改善箇所説明図

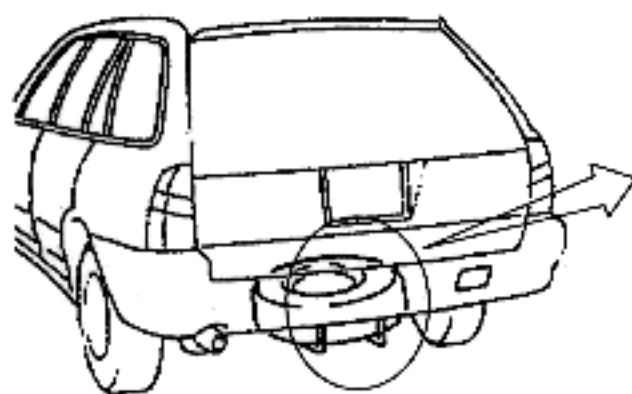
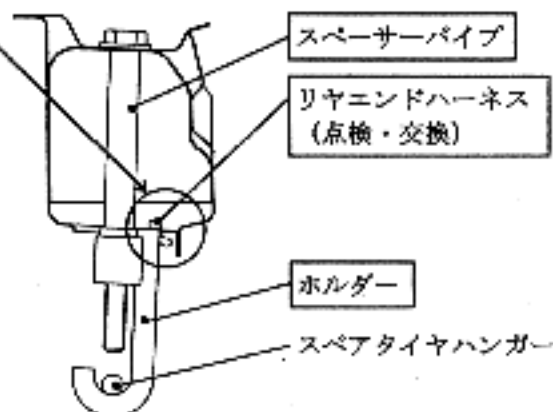
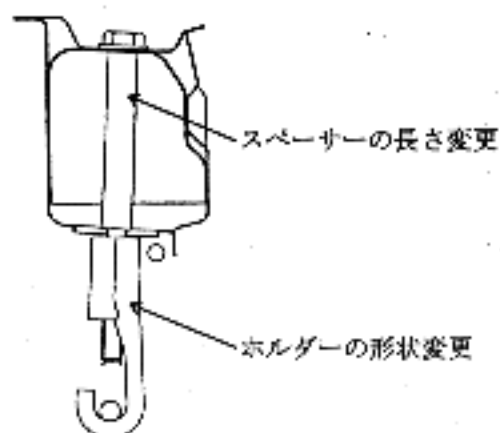
基準不適合発生箇所

スペアタイヤを固定するタイヤハンガーにおいて、当該ハンガーを車体に吊るして固定するホルダーの形状が不適切なため、スペアタイヤ収納時に電気配線がホルダーにより損傷し、最悪の場合、車体後部の灯火類が点灯しなくなるおそれがある。

全車両、当該ホルダー及びスペーサーパイプを対策品に交換すると共に、電気配線を点検し、損傷しているものは良品と交換する。

識別：ホルダー表面に白または黄色のペイントを塗布する。
